**Direction interdépartementale
des routes Ouest**

Objet : RN 24 RN 166 – Aménagement de l'échangeur de Saint Antoine à Ploërmel – Mémoire en réponse du Maître d'ouvrage à l'Autorité environnementale

Référence : Avis délibéré de l'Autorité environnementale n°2022-39 du 21 juillet 2022

Figure 1 : Projet d'aménagement de chicanes et d'un plateau surélevé rue de Redon
(cf. annexe 1 avec légende)

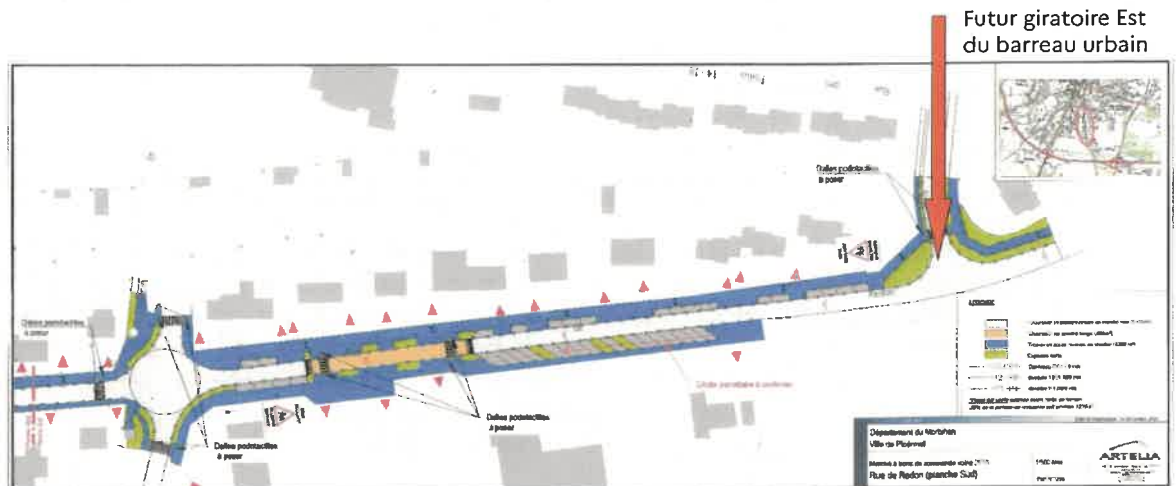
L'Ae recommande de reprendre l'analyse des variantes afin de mieux justifier la nécessité de créer un barreau nord pour le rétablissement de l'accès Ploërmel/Rennes et de préciser les raisons pour lesquelles les solutions alternatives n'ont pas été retenues.

Le barreau au nord de l'échangeur, long d'environ 500 m environ, va permettre de rétablir les circulations dans le sens Ploërmel vers Rennes, suite à la fermeture du tourne-à-gauche sur la RN 166, en reliant la rue de Redon à la rue René Cassin.

La création du barreau nord permet de limiter l'allongement de parcours. En effet, actuellement depuis le centre de Ploërmel, rejoindre l'échangeur suivant prend 4 min en passant par l'échangeur Saint Antoine, 5 min par la rue de Redon et 10 min depuis la rocade Nord. De plus, il participe à limiter la circulation automobile dans le centre-ville, objet d'un programme de requalification des espaces publics et de développement des mobilités douces (cf. courrier du Maire du 25 octobre 2022).

L'itinéraire du barreau a été concerté avec la mairie de Ploërmel avec pour objectif d'en limiter d'une part, la longueur, et d'autre part, l'impact à la fois sur le milieu naturel (au sud) et sur les zones habitées et les établissements scolaires (collège et école primaire) et la maison de l'enfance (au nord et sur les voies existantes).

Dans ce sens, un aménagement comprenant des chicanes et un plateau surélevé est prévu en amont du futur giratoire. Ainsi, la création d'un barreau nord permettra de flécher l'itinéraire et d'éviter l'augmentation de flux sur la rue de Redon.
